改善箇所説明図

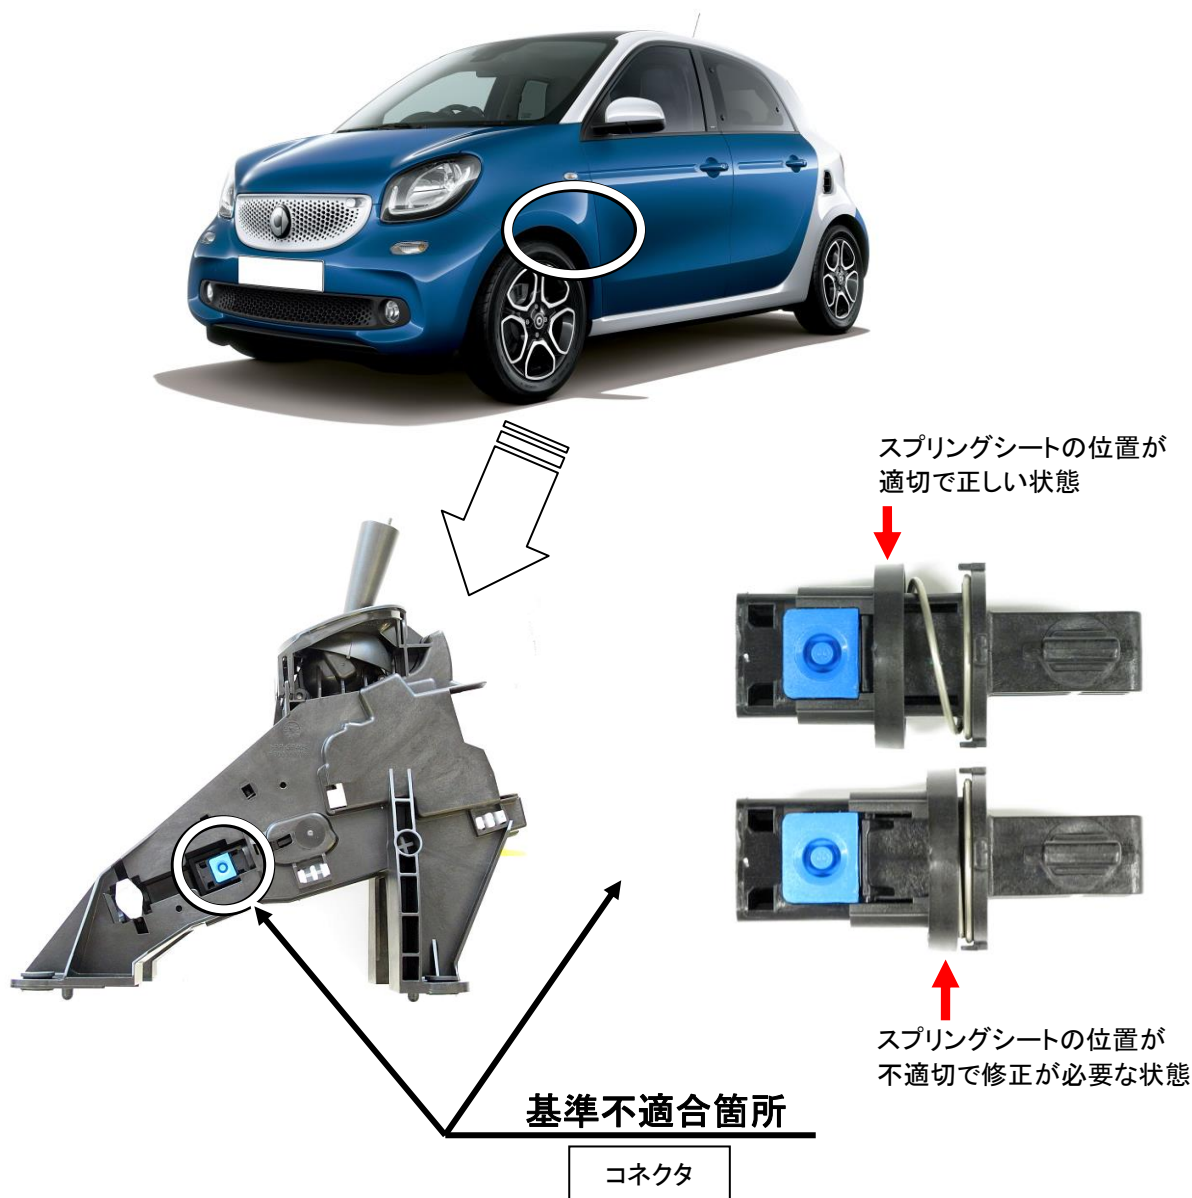
注： は、点検し、正しく取付けられていない場合は修正して接続しなおす部位を示す

オートマチックトランスミッションにおいて、パーキングロックを作動させるコネクタとケーブルの取り付けが不適切なため、シフトをPレンジに操作すると、コネクタとケーブルの接続が外れることがある。そのため、Pレンジでパーキングロックが作動しなくなり、駐車ブレーキをかけずに駐車すると、車両が動き出すおそれがある。

全車両、コネクタとケーブルの結合部を点検し、正しく取り付けられていない場合は、正しい組み付けを
しなおす。
